DODATEČNÉ INFORMACE Č. 12 K ZADÁVACÍM PODMÍNKÁM

Název veřejné zakázky:	Domov pro seniory Havlíčkův Brod - přístavba
Evidenční číslo veřejné zakázky:	VZ 632814
Identifikační údaje o zadavateli	
Název:	Kraj Vysočina
Sídlo:	Žižkova 1882/57, 587 33 Jihlava
IČ:	708 90 749
Veřejná zakázka podle předmětu:	Veřejná zakázka na stavební práce
Forma zadávacího řízení:	Otevřené řízení
Limit veřejné zakázky:	Nadlimitní

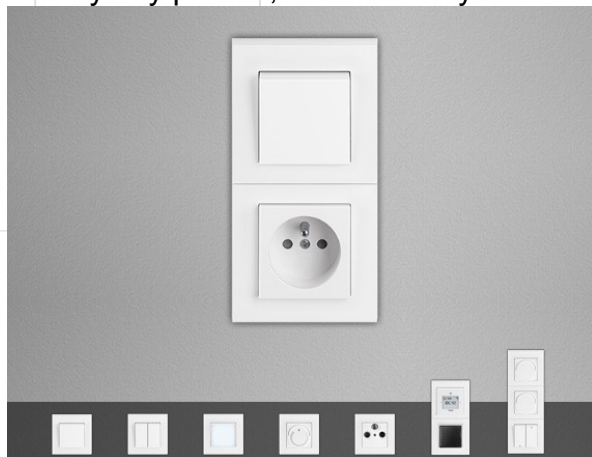
- 3/ V jakém standartu mají být všechny přístroje dodávány /např. Tango/?
- 4/ V tech. zprávě je uvedeno, že bude provedena příprava pro exteriérové žaluzie. Na výkresech jsou žaluziové spínače. V čem tato příprava spočívá, kdo dodává spínače a kdo zapojuje.

- Ad 3/ Hladký bílý povrch, hranaté tvary viz obr. níže
